Liite 8. Lausunto Stormossenin kaavaluonnoksen pintavesien hallintasuunnitelmasta

Kuva 1. Hangon valuma-alue selvityksessä muodostunut valuma-alue, jonka sisällä kaava-alue on

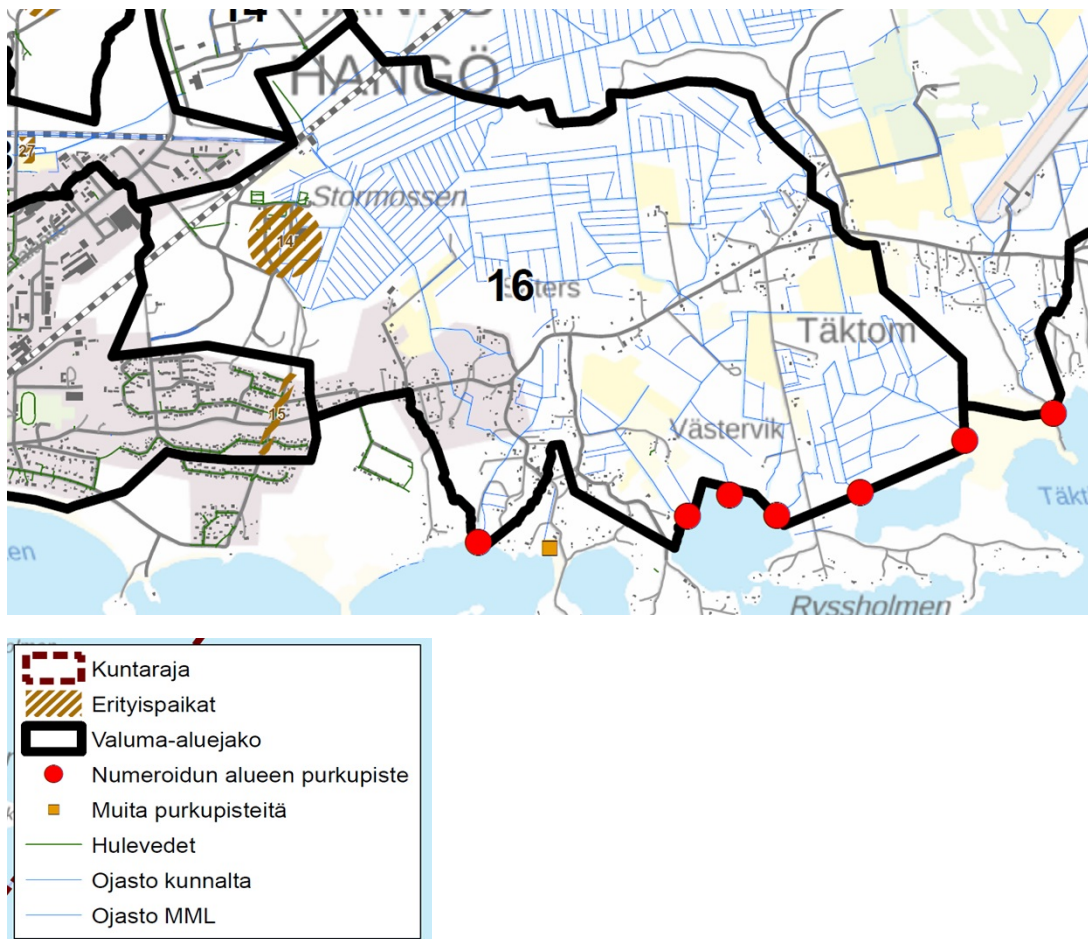
Hangon kaupungin alueella loppuvuonna 2018 valmistuneen hulevesiselvityksen tähän kohteeseen kohdistuva valuma-alue kartta on esitetty alla olevassa kuvassa. Siinä tulkinassa kohdealue on selkeästi valuma-alueella 16, joka purkautuu useita mahdollisia pintavaluntareittejä pitkin Suomenlahteen.

Näin ollen tarkastelua ja mahdollista vaikutusarviota kaava-alueen hulevesistä ja niiden muutoksista tulee tehdä valuma-alue 16 toiminallisten ominaisuuksien suhteen ja valuma-alueen purkualueen (meri) suhteen. Tällaista kokonaistarkastelua ei ole kaavatarkastelussa tehty.

Rakennussuunnitelmavaiheessa kun tiedetään tarkemmat rakennussuunnitelmat tulisi niiden perusteella arvioida tarkemmin vaikutukset tälle valuma-alueelle.

Kuva 2. Metsästä tulevien valumavesien liitoskohta jäteveden puhdistamon purkuputkeen

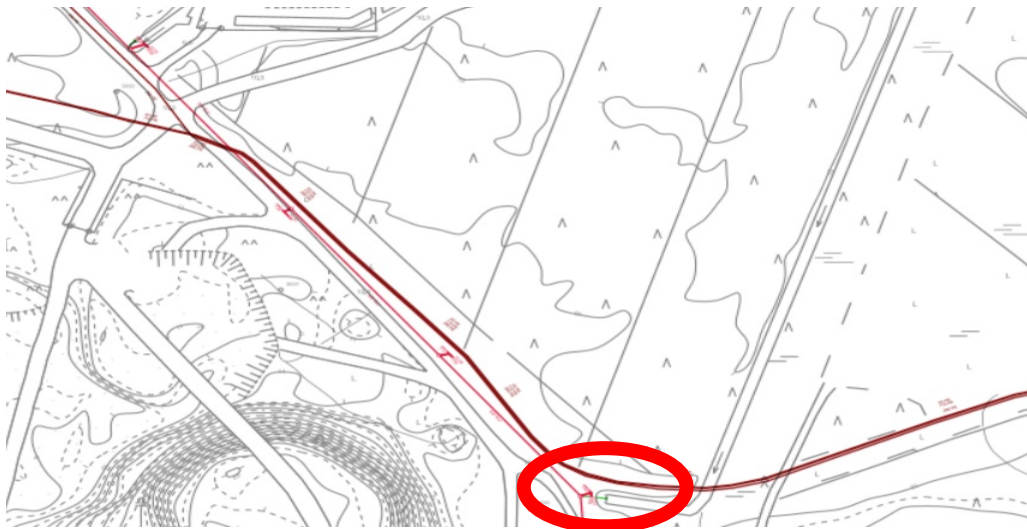
Edelleen tässä yhteydessä pitää vielä mainita olemassa oleva metsän valumavesien johtaminen jätevesilaitoksen purkuputkeen alla olevan karttakuvan mukaisessa paikassa. Tämä liitos on tehty todennäköisesti vuosia sitten tilanteessa, jossa Stormossenin orgaanisen jätteen kaatopaikkaa oltiin sulkemassa tarkoituksena johtaa kaatopaikan vaikutuksen alla olevia vesiä kauemmas merelle eikä niiden luontaisia purkureittejä, oja pitkin mereen. Edelleen tämän putkiliitoksen vaikutuksesta osa purkuojista saattaa olla melko vähävetisiä ja antaa käsityksen vesien suuremmasta imeytymisestä kuin todellisuudessa tapahtuu.

Kuva 3 Maatutkaluotausten ja kairausten perusteella laadittu geologinen poikkileikkaus. 28.10.2016
Golder Associates Oy

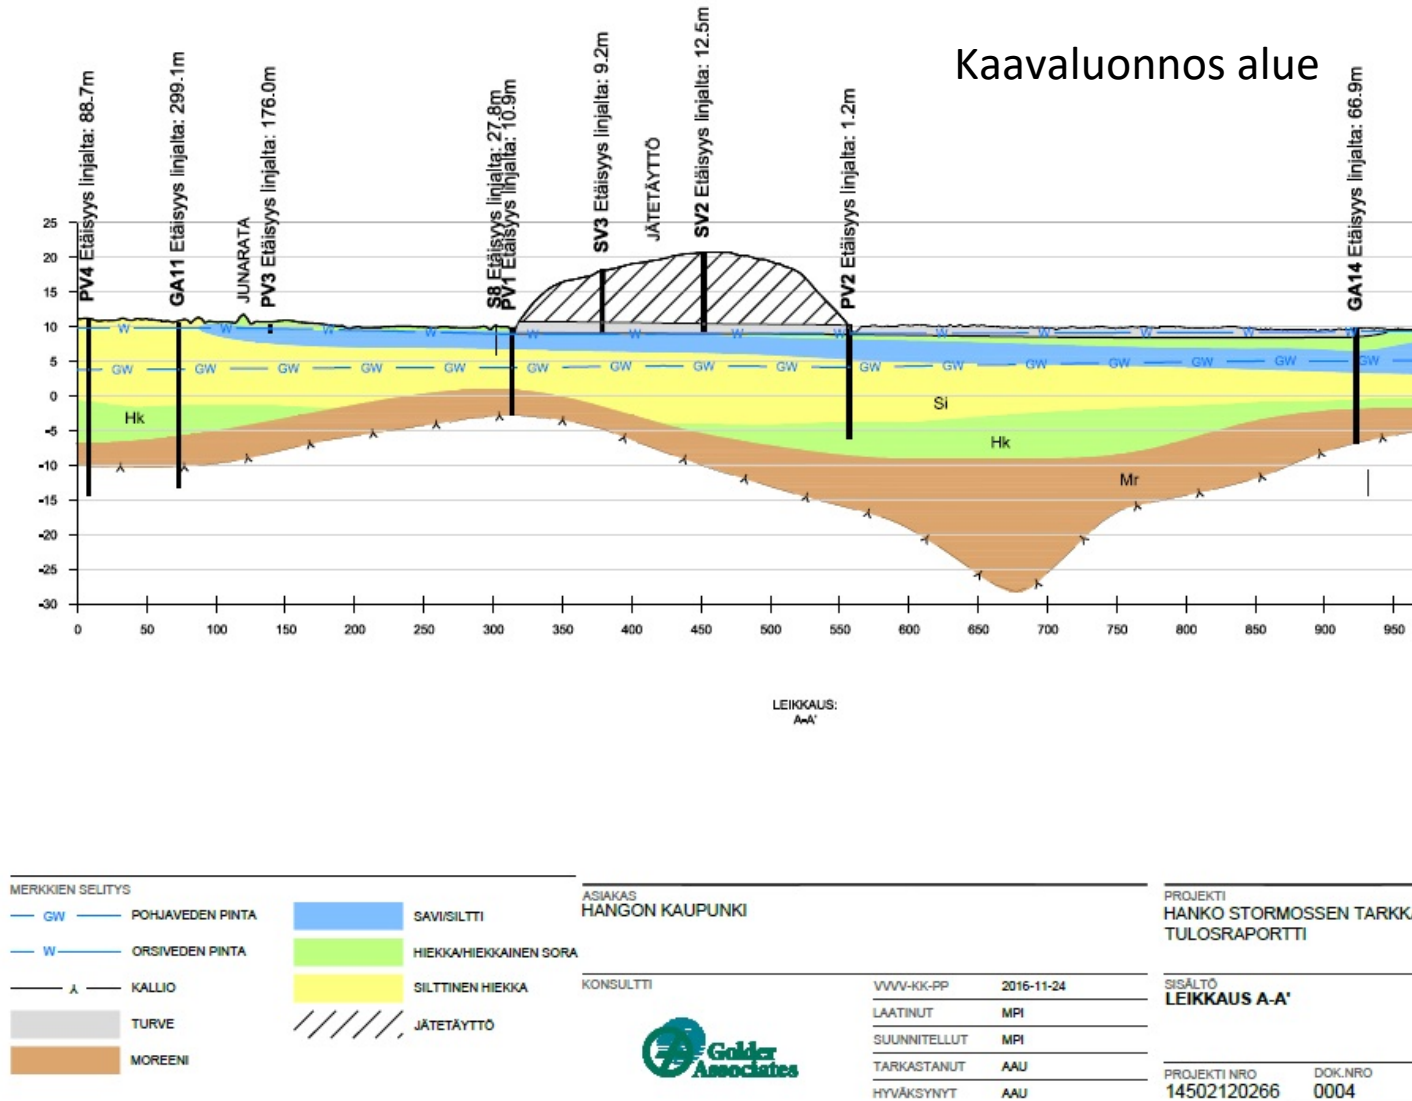
Kuvassa 3 on esitetty geologinen poikkileikkaus, joka on tehty Stormossenin orgaanisen kaatopaikan selvitysten yhteydessä. Osa poikkileikkauksesta ulottuu ainakin eteläiselle osalle kaavaluonnosaluetta.

Geologisen poikkileikkauksen perusteella vaatimus maanpinnan vedenläpäisevyydestä ei toteudu ja hulevesien imeyttäminen on hyvin haastavaa. Näin ollen kaavamerkinnän selityksessä tulisi olla ainakin tälle kohtaa jokin toinen kohteen hydrogeologisia olosuhteita paremmin kuvaava teksti.
